日本原子力発電(株)東海低レベル放射性廃棄物埋設事業所の覆土構造と審査チームが把握している一般的な覆土構造を比較した参考イメージ図

令和5年9月4日

原子力規制庁 新基準適合性審査チーム

## 日本原子力発電(株)の覆土構造

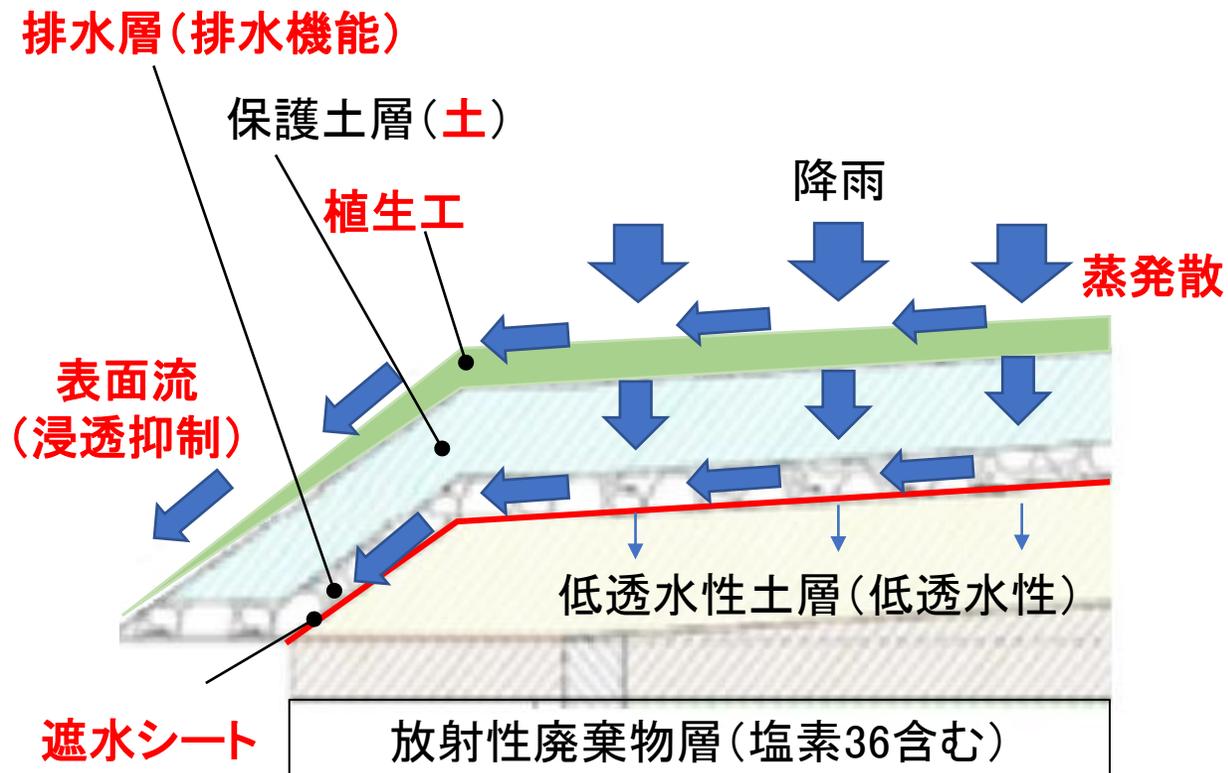
- 廃止措置の開始後の長期に亘り維持管理が行われないことを踏まえた設計となっており、植生工と比較して説明が容易である

- 保護工(じゃかご等)は浸透抑制機能がさほど期待できないことから、浸透量が多くなることが想定される。その場合、低透水性土層を極めて低い透水性にする必要性が生じることや水位上昇に伴う諸影響(斜面の安定性等)を考慮する必要性が生じる可能性がある
- 放射性廃棄物中に含む塩素36などの影響を受け、基準値に対して裕度の無い線量評価結果となることが想定された場合など、線量評価における状態設定等(掘削抵抗性層の排水能力、侵食等)の説明が相対的に困難となる
